③指摘事項No.16に関する回答(1/6)

【R2.4.16審査会合における指摘事項No.16】

7. その他の指摘事項に関するコメント回答

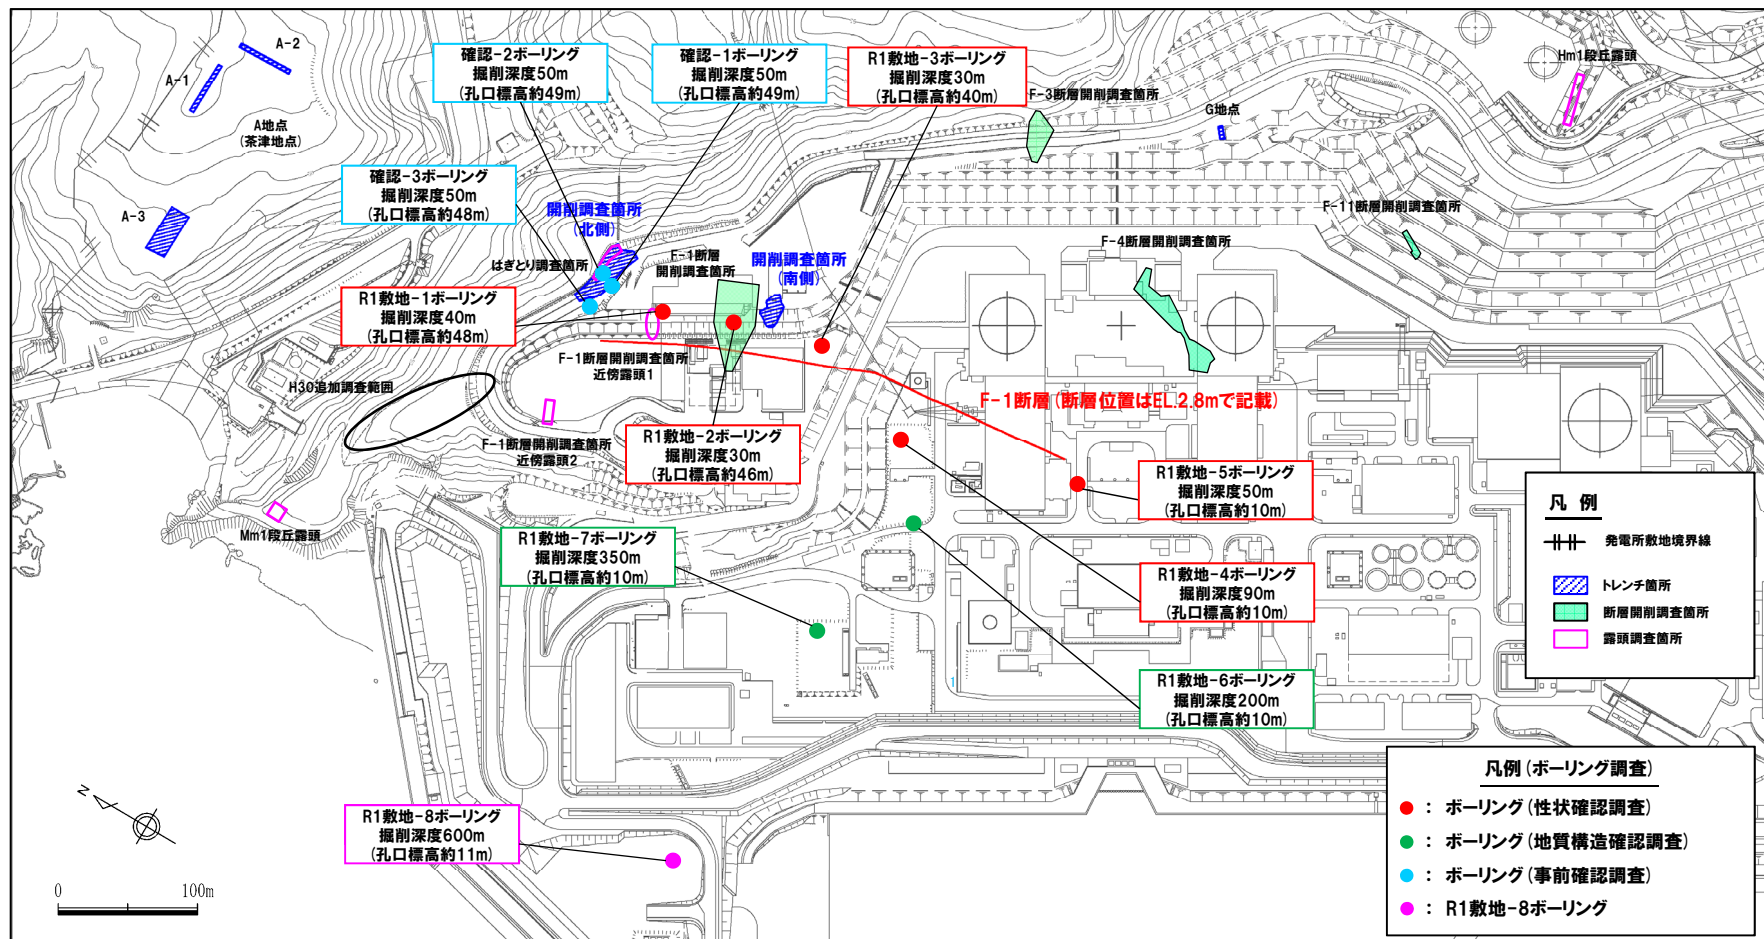
○ボーリングコアに認められる岩相境界や割れ目の深度とボアホールテレビ画像の深度について、差異が大きい箇所が認められることから、両者の対応関係を示すこと。

○R1敷地-6～8ボーリング地点については、掘削長が比較的長く、ボーリングコアにおける計測深度とボアホールテレビ画像における計測深度に10cm以上の差異が認められることから、明瞭な層相境界、割れ目等の深度の対応関係が分かるよう、約50m程度の間隔を目安とした深度対応表をそれぞれ作成した(P446～P447参照)。

○また、深度対応表に記載したもののうち、計測深度の差異が最も大きい箇所(R1敷地-8ボーリング地点:差異83cm)について、当該箇所のボーリングコア写真とボアホールテレビ画像をあわせて示す(P448～P449参照)。

○なお、R1敷地-6及びR1敷地-7ボーリング地点においては、深部に向かうにつれ、差異が大きくなる傾向であるが、R1敷地-8ボーリング地点においては、深度約300mで差異が最大となる。

○この理由としては、R1敷地-8ボーリング地点のボアホールテレビ画像撮影は深度約300mを境に2回に分けて実施しており、これらの画像を合成する際に、それぞれ上端及び下端を基準として深度補正を行っているためである。
